AUTORIDAD NACIONAL
DE LICENCIAS AMBIENTALES

COMUNICACIÓN
ACTO ADMINISTRATIVO

Referencia: Expediente: LAM5678
Asunto: Comunicación Resolución No. 00391 del 20/03/2018

Figura 2.5 Áreas de Influencia Indirecta y Directa Físico-biótica del proyecto

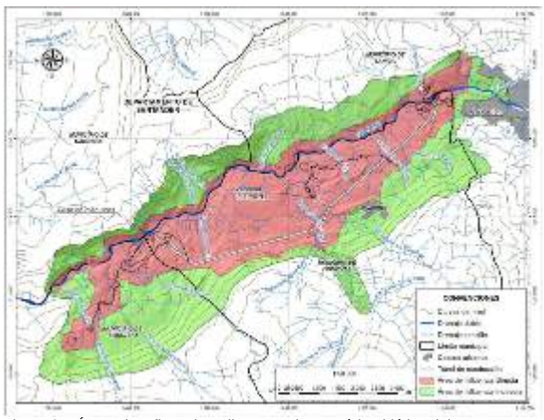
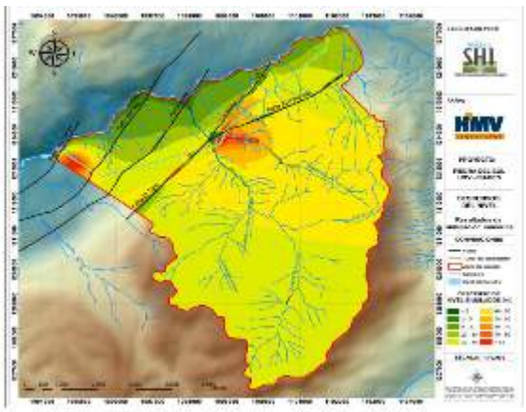
Además, una comparación entre la Figura 2.5 Áreas de Influencia Indirecta y Directa Físico-biótica del proyecto, presentado por la empresa en el capítulo 2, página 8 y la Figura 3.54 Zona de posible afectación del túnel de conducción. Escenario A (capitulo 3, página 139), muestra una incoherencia entre lo planteado como áreas de afectación en lo que respecta al recurso hídrico subterráneo. Se evidencia un análisis aislado y parcializado, excluyendo al casco urbano de Pinchote y la cuenca hidrológica de la quebrada La Pinchota del Área de Influencia Directa - AID, siendo estas, las áreas de mayor afectación por abatimiento de los niveles simulados.

Por lo anterior esta Autoridad considera que la metodología utilizada para llevar a cabo los modelos hidrogeológicos es adecuada. Sin embargo, existieron inconsistencias en la delimitación y justificación del área de influencia física del proyecto. En consecuencia, esta autoridad ratifica lo expuesto en la Resolución objeto de alzada.

Figura 1 Localización de Áreas de importancia para la Conservación de aves en al área de influencia del Proyecto Hidroeléctrico
Fuente: SIG ANLA.01/02/2018,

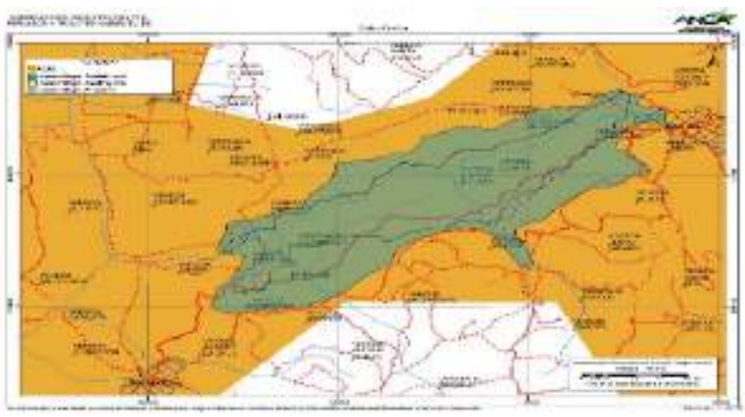
Por lo anterior, es dable señalar que la sociedad ISAGEN S.A. E.S.P no realizó un análisis que permita esclarecer cuales fueron los elementos técnicos que dan soporte a la definición del área de influencia, por lo que se considera que no da cumplimiento a lo establecido en el numeral 2.3 del artículo primero del Auto 2766 del 03 de septiembre del 2012, en relación a justificar técnicamente la determinación de la definición del Área Influencia Indirecta -AII del proyecto desde los componentes (…) y biótico (…), por tanto, esta Autoridad se reitera que el Área de Influencia del Proyecto no fue delimitada conforme a los Términos de Referencia HE-TER-1-01 ni de acuerdo a lo solicitado en el Auto 2766 del 2012.

Aunado a lo anterior, la ausencia de información en la caracterización biótica relacionada en las Áreas de Importancia para la Conservación de Aves – AICA, teniendo en cuenta que toda el área de influencia del proyecto se encuentra sobrepuesta al AICA CO074 (Bosques Secos del Valle del Río Chicamocha), establecida desde el 2008 y cuyo principal objetivo es determinar el estatus, la distribución y los requerimientos ecológicos de dos especies de aves endémicas del cañón del Chicamocha y críticamente amenazadas: el Cucarachero de Nicéforo (Thryothorus nicefori) y el Colibrí Ventricastaño (Amazilia castaneiventris)4, información de carácter relevante para el análisis de la caracterización y contenido del Estudio de Impacto Ambiental-EIA. También para dicha área se establecen endemismos a nivel de especie y subespecie, como el de Ortalis columbiana, Myiarchus apicalis, Momotus

Figura 2.5 Áreas de Influencia Indirecta y Directa Físico-biótica del proyecto.

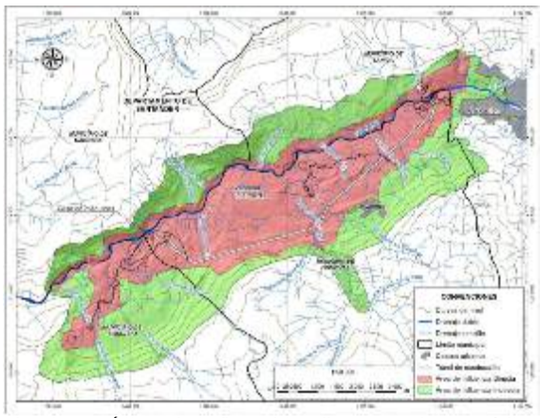
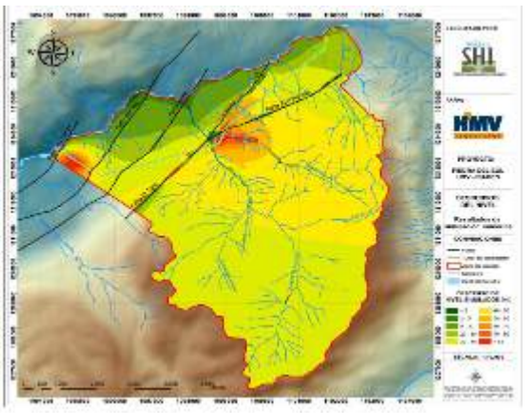
Una comparación entre la Figura 2.5 Áreas de Influencia Indirecta y Directa Físico-biótica del proyecto, presentado por la empresa en el capítulo 2, página 8 y la Figura 3.54 *Zona de posible afectación del túnel de conducción. Escenario A* (capitulo 3, página 139), muestra una incoherencia entre lo planteado como áreas de afectación en lo que respecta al recurso hídrico subterráneo. Se evidencia un análisis aislado y parcializado, excluyendo al casco urbano de Pinchote y la cuenca hidrológica de la quebrada La Pinchota del área de influencia directa, siendo estas, las áreas de mayor afectación por abatimiento de los niveles simulados.

Figura 3.64 DHI para manantiales y quebradas y descensos simulados con el modelo numérico

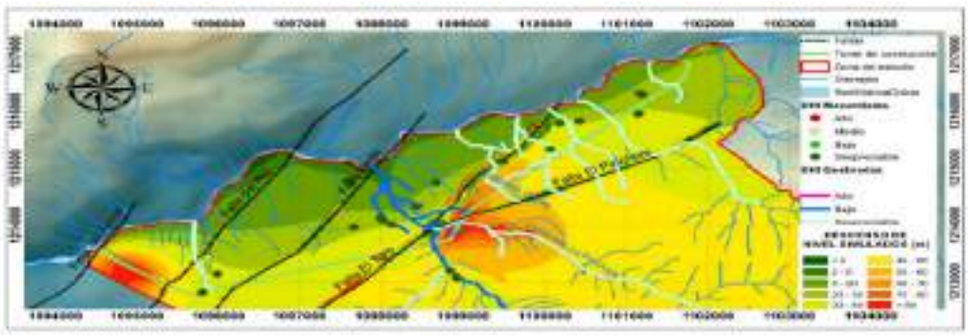
En cuanto el análisis de probabilidad de afectación de los puntos de agua subterráneos y fuentes superficiales de manera específica en el área de influencia del túnel a construir y resalta las conclusiones aportadas por la empresa de acuerdo con este análisis. En el sentido, de que se evidencia una probabilidad de afectación despreciable a los 29 manantiales identificados en la zona y baja a la quebrada La laja.

La comparación realizada en el documento (Figura 3.64; capitulo 3; página 156) y en el cual resalta la coherencia relativa entre el modelamiento numérico y el DHI, generando una alerta de monitoreo en la quebrada La Laja. Sin embargo, se evidencia ciertas incongruencias en el análisis comparativo. Por ejemplo: para la modelación matemática la mayor afectación por el abatimiento de niveles en la zona, se encuentra localizada en la confluencia de los sistemas de fallas de El Toro y El Pinchote, siendo la Quebrada La Pinchota, el drenaje con mayor afectación, mientras que el método DHI considera despreciable la afectación para este cuerpo de agua. Por otro lado, los manantiales se consideran de muy baja afectación (despreciable por utilizar el término propuesto) con la metodología DHI y en una zona con descensos entre 20 y 40 metros de abatimiento.

Figura 3.64 DHI para manantiales y quebradas y descensos simulados con el modelo numérico

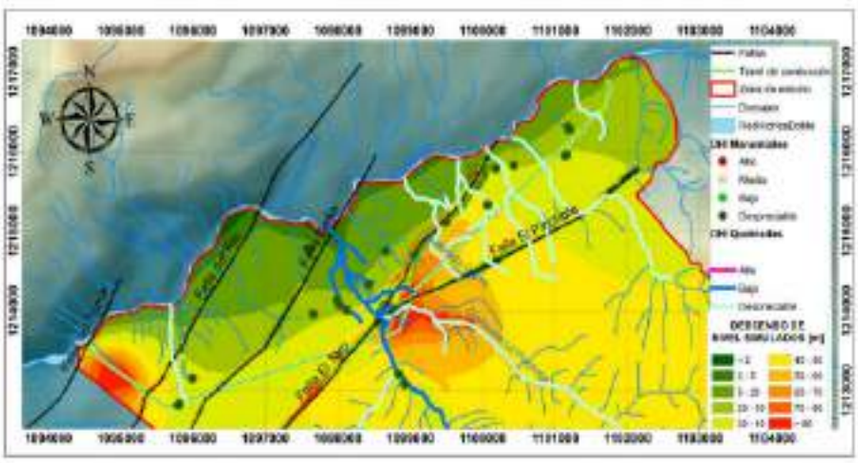
Teniendo en cuenta que el análisis DHI es un método probabilístico y que la modelación numérica es de carácter interpretativo con alto grado de incertidumbre, la sociedad recurrente realiza una comparación de resultados en el documento (Figura 3.64; capitulo 3; página 156), en el cual resalta la coherencia relativa entre el modelamiento numérico y el DHI, generando una alerta de monitoreo en la quebrada La Laja. Sin embargo, se evidencian ciertas incongruencias en el análisis comparativo; por ejemplo: para la modelación matemática la mayor afectación por el abatimiento de niveles freáticos en la zona, se encuentra localizada en la confluencia de los sistemas de fallas de El Toro y El Pinchote, siendo la Quebrada La Pinchota, el drenaje con mayor afectación, mientras que para el método DHI se considera despreciable la afectación en este cuerpo de agua.

Por otro lado, los manantiales se consideran de muy baja afectación (despreciable por utilizar el término propuesto) con la metodología DHI en una zona con descensos entre 20 y 40 metros de abatimiento.

Figura 3.64 DHI para manantiales y quebradas y descensos simulados con el modelo numérico

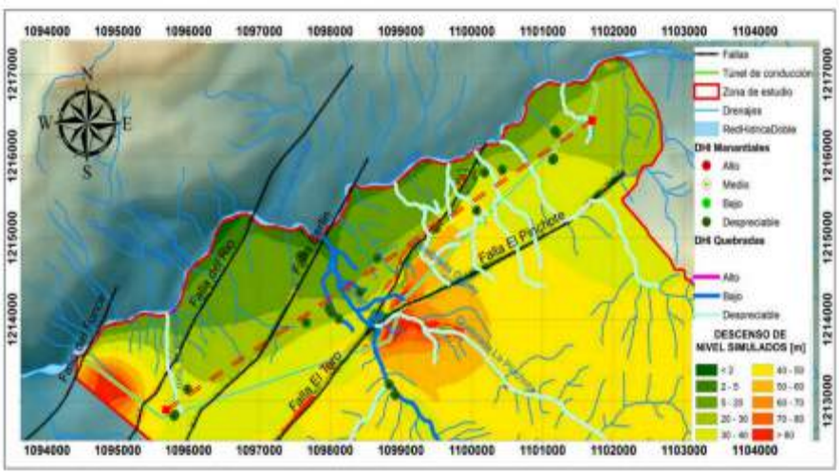
En relación con las variaciones del nivel freático la modelación numérica muestra un descenso en los niveles de 5 hasta 40 metros, sobre el corredor de descarga que conforman los manantiales inventariados y que son altamente sensibles a cualquier fluctuación por mínima que esta sea. Este impacto tendría un carácter irreversible si se tiene en cuenta la descripción presentada en el Estudio de Impacto Ambiental- EIA, por lo que su importancia estaría en crítico. Ahora bien, el análisis con el método DHI considera despreciable la afectación para los cuerpos de agua y los manantiales, por lo que la importancia de este impacto estaría como bajo a muy bajo. Razón por la cual, esta Autoridad no encuentra coherencia en los resultados presentados.

Figura 2.5 Áreas de Influencia Indirecta y Directa Físico-biótica del proyecto.

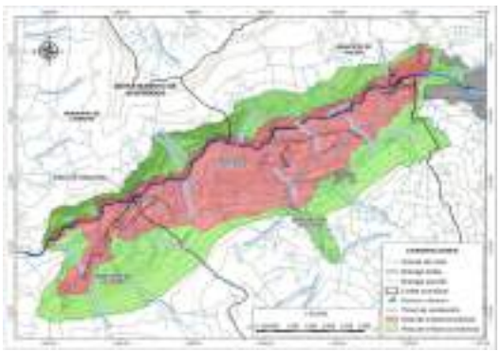
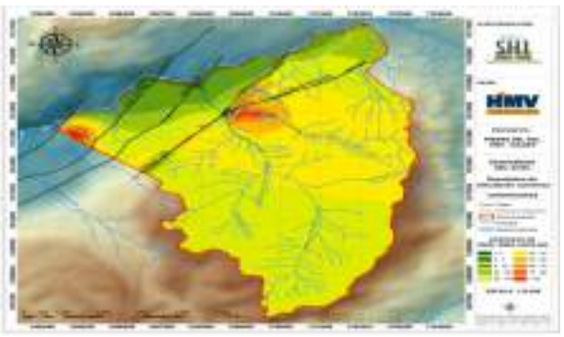
Además, una comparación entre la Figura 2.5 *Áreas de Influencia Indirecta y Directa Físico-biótica del proyecto*, presentado por la empresa en el capítulo 2, página 8 y la Figura 3.54 *Zona de posible afectación del túnel de conducción. Escenario A* (capitulo 3, página 139), muestra una incoherencia entre lo planteado como áreas de afectación en lo que respecta al recurso hídrico subterráneo. Se evidencia un análisis aislado y parcializado, excluyendo al casco urbano de Pinchote y la cuenca hidrológica de la quebrada La Pinchota del área de influencia directa, siendo estas, las áreas de mayor afectación por abatimiento de los niveles simulados.
